**Avis de la Mission Régionale d'Autorité environnementale
Nouvelle-Aquitaine
relatif au projet de construction de serres agricoles
photovoltaïques à Granges-sur-Lot (47)**

AVIS NA-2026-017123/A P

Localisation du projet : Commune de Granges-sur-Lot (47)
Maître d'ouvrage : société URBA 589
Avis émis à la demande de l'Autorité décisionnaire : Le Préfet de Lot-et-Garonne
En date du : 22 avril 2026
Dans le cadre de la procédure d'autorisation : Permis de construire
L'Agence régionale de santé et le Préfet de département au titre de ses attributions dans le domaine de l'environnement ayant été consultés.

Cartographie des zones humides - extrait étude d'impact page 113

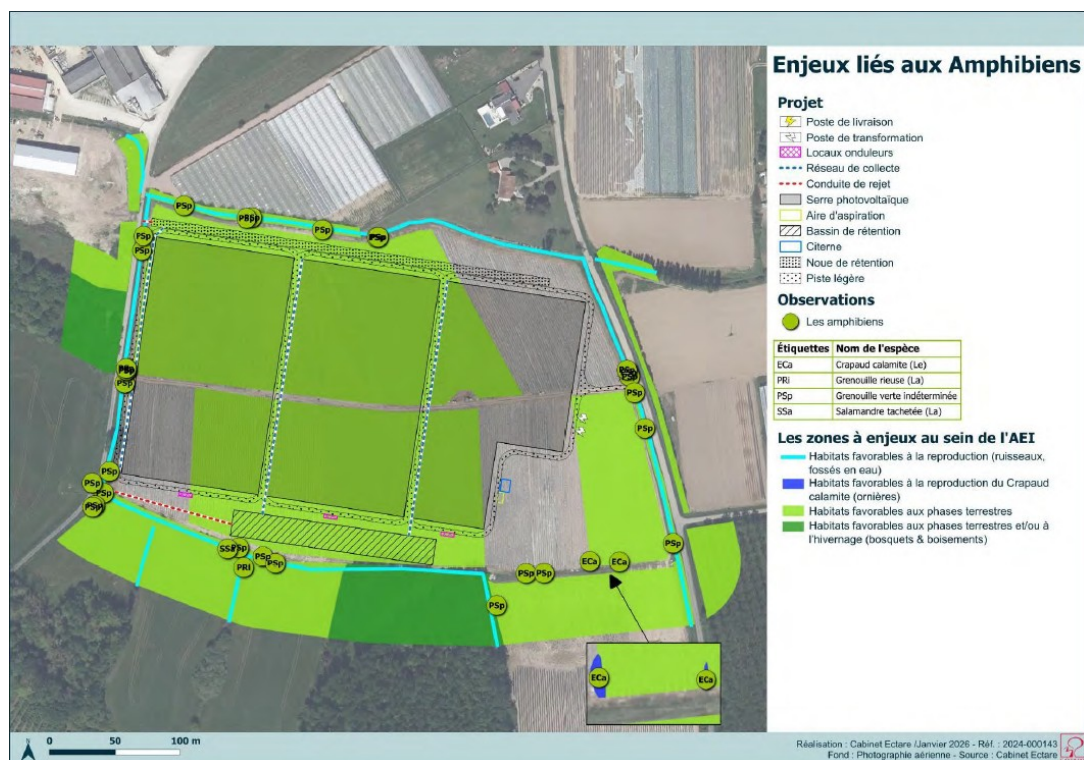
Les investigations portant sur les sols et la végétation (habitats et espèces)² ont mis en évidence la présence de zones humides de manière localisée sur une surface cumulée de 0,62 ha, dont 0,22 ha de zones humides selon le critère floristique et 0,4 ha selon le critère pédologique (cf page 105 de l'étude d'impact).

Concernant les **zones humides**, l'analyse de l'état initial de l'environnement a mis en évidence une surface totale de zones humides d'une surface cumulée de 0,62 ha que le projet a cherché à éviter.

Mesures de réduction portant sur le milieu naturel - extrait étude d'impact page 349

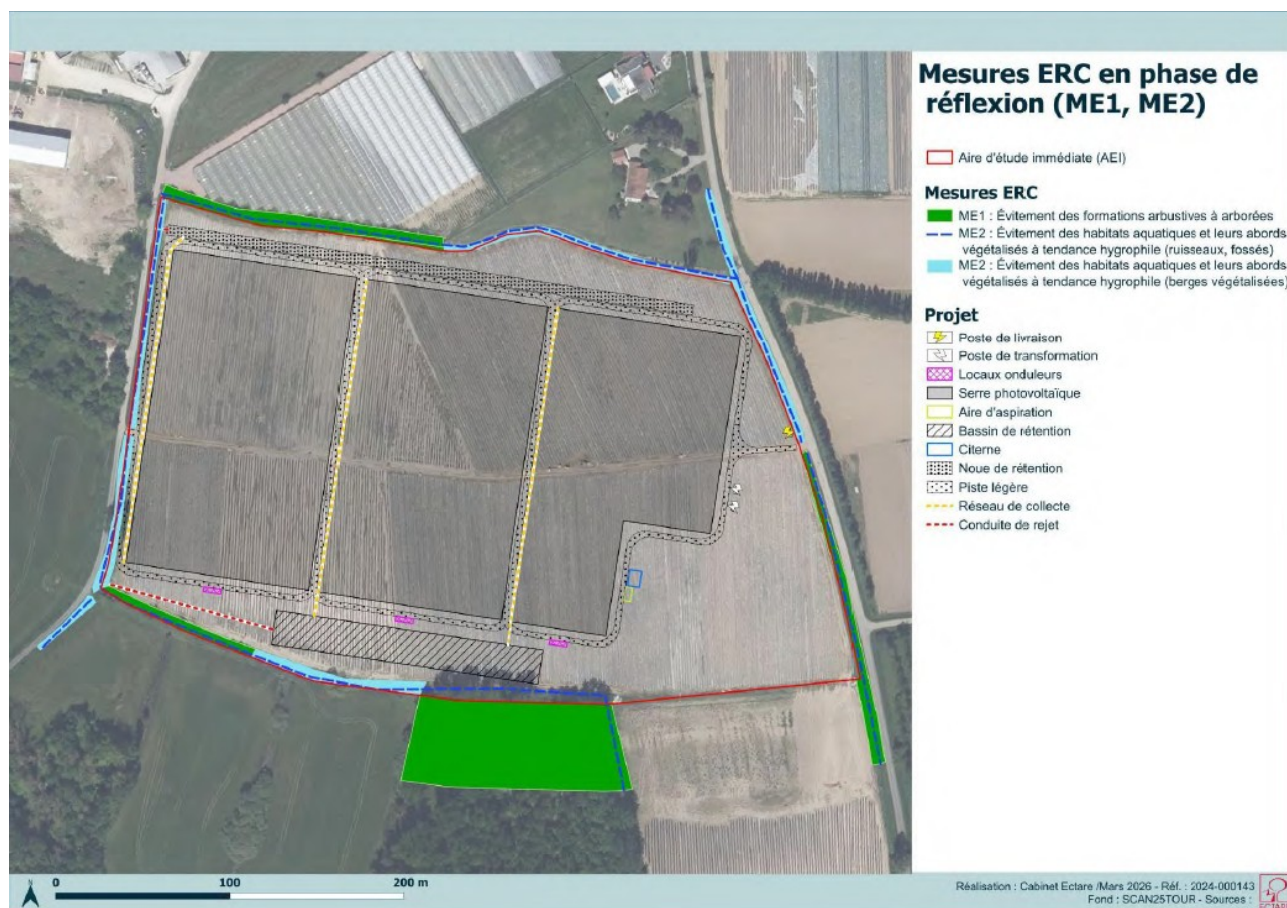
- la mise en défens des zones écologiquement les plus sensibles (ME3) ;
- la planification du chantier en fonction des sensibilités faunistiques (ME4) ;
- l'implantation des aires de dépôts et aires de vie du chantier en dehors des zones écologiquement sensibles (MR1) ;
- des actions préventives visant à réduire les risques de propagation de plantes exotiques invasives (MR5) ;
- la mise en place de barrières temporaires « anti-intrusions » pour la faune locale (MR6) ;
- des mesures de limitation du risque de mortalité des amphibiens en première partie de la phase de chantier (MR7).

Concernant la mesure MR5, il convient de porter une attention particulière vis-à-vis de l'ambrosie, espèce exotique envahissante présente dans le département du Lot-et-Garonne, et de veiller à respecter les prescriptions l'arrêté préfectoral du 12 mars 2019 fixant les modalités de surveillance, de prévention et de lutte. Il convient également de prendre les dispositions minimales attendues pour éviter l'implantation du moustique tigre, vecteur de maladie, comme la suppression de gîtes larvaires et de tout volume d'eau stagnante propice au développement de ce moustique.
